COMUNE DI ORBASSANO

VARIANTE N° 12 STRUTTURALE

**PROCEDURA DI VALUTAZIONE AMBIENTALE
STRATEGICA - ALLEGATO 2b**

**VERIFICA DI COMPATIBILITA' ACUSTICA
RELAZIONE INTEGRATIVA
Controdeduzioni alle Osservazioni Ricevute**

2.1 **Scheda b 4.2. e C4**

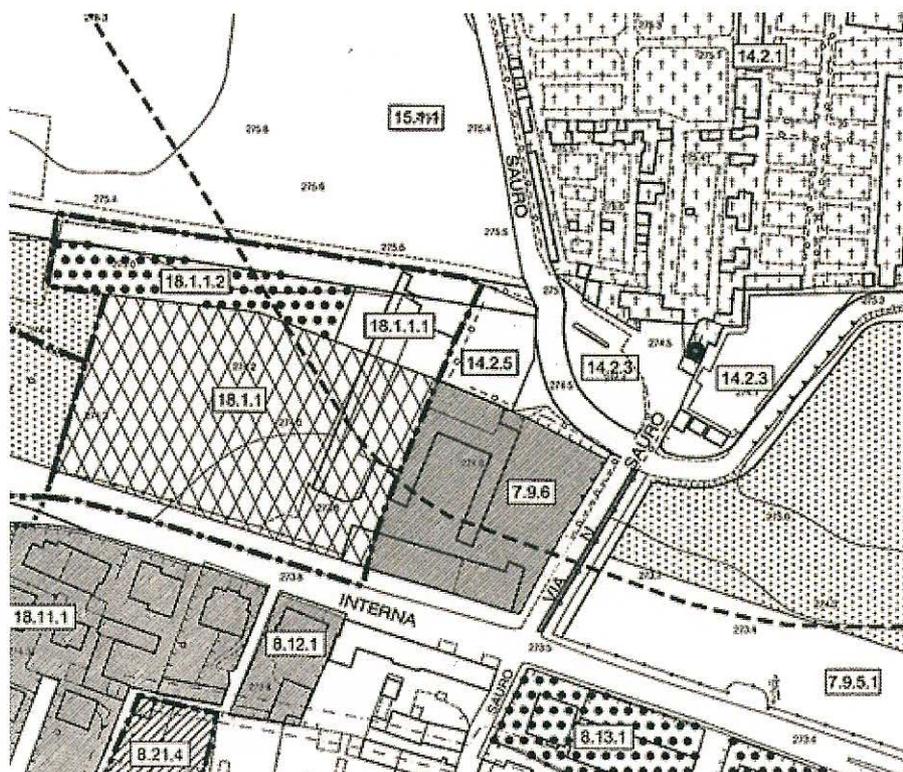
- Schede b 4.2 e C4
Le due schede interessano la stessa area di territorio e la perimetrazione delle aree oggetto di variante è poco comprensibile, anche se l'analisi acustica è condivisibile e non si prospettano accostamenti critici. Da approfondire con argomentazioni più chiare.

Le aree oggetto di variante sono le aree codificate 7.9.6 e 18.1.1 riportate a seguire

Le due modifiche fondamentalmente riconoscono per l'area 7.9.6 un adeguamento allo stato di fatto e per l'area 18.1.1 (con annessi 18.1.1.1 e 18.1.1.2) uno spostamento al di fuori delle fasce di rispetto cimiteriale.

In particolare si conferma per l'area 7.9.6 quanto evidenziato nell'analisi fatta da cui si desumeva che la modifica adegua lo strumento urbanistico allo stato di fatto.

Ad oggi il piano di classificazione suddivide l'area in parte in classe III ed in parte in classe IV e la creazione dello specifico poligono 7.5.6 fornisce l'occasione di riportare l'intero poligono in classe III più consona alla destinazione d'uso prevalentemente residenziale.

Parimenti si riconfermano le considerazioni avanzate per le aree 18.1.1, 18.1.1.1 e 18.1.1.2, dove veniva valutato positivamente lo spostamento proposto che favorisce la gestione della criticità acustica.

Allo spostamento dell'area in adiacenza alla circoscrizione interna, consegue l'analogo spostamento della classe IV e l'assegnazione alla classe III delle aree liberate, con completa risoluzione della criticità acustica.

2.2 Scheda b 4.3

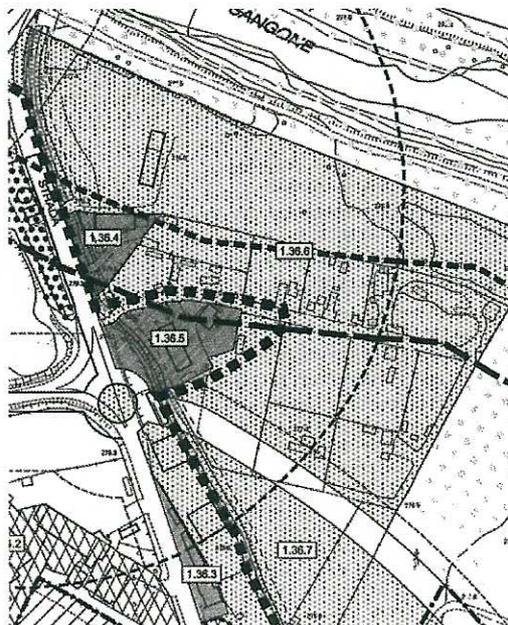
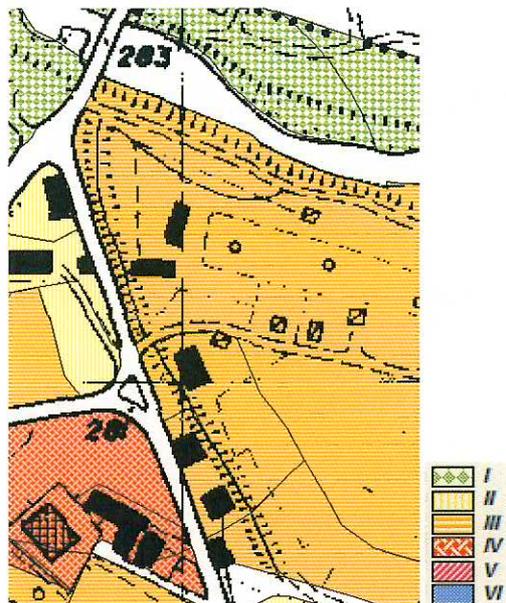
L'analisi acustica fa riferimento a aree del PRG che non trovano corrispondenza nella cartografia presentata. Da approfondire con argomentazioni più chiare.

La mancata corrispondenza è dovuta alla presenza dell'estratto cartografico del PRGC vigente che utilizza una diversa codifica.

A seguire si riporta l'estratto della variante con la codifica delle aree di interesse (1.36.3, 1.36.4 e 1.36.5)

L'analisi avanza l'ipotesi di una riorganizzazione generale della classificazione acustica dell'area, portando le aree 1.36.3, 1.36.4, 1.36.5 e 1.36.6 in classe III, come illustrato a seguire

Tale modifica nasce dal fatto che da un'analisi dell'area si è valutato che le caratteristiche dell'area tra Strada Rivalta ed il torrente Sangone in prossimità della confluenza con la circonvallazione di Orbassano, non presenti le caratteristiche precipue per essere ascritta alla classe I.

L'area al contorno di Strada Rivalta presenta connotati di residenza mista ad attività terziarie, per cui si è ritenuta opportuno proporre la summenzionata rivisitazione del piano di classificazione acustica che rispecchia più fedelmente l'effettivo utilizzo del territorio e le prospettive di pianificazione territoriale degli strumenti urbanistici in itinere..
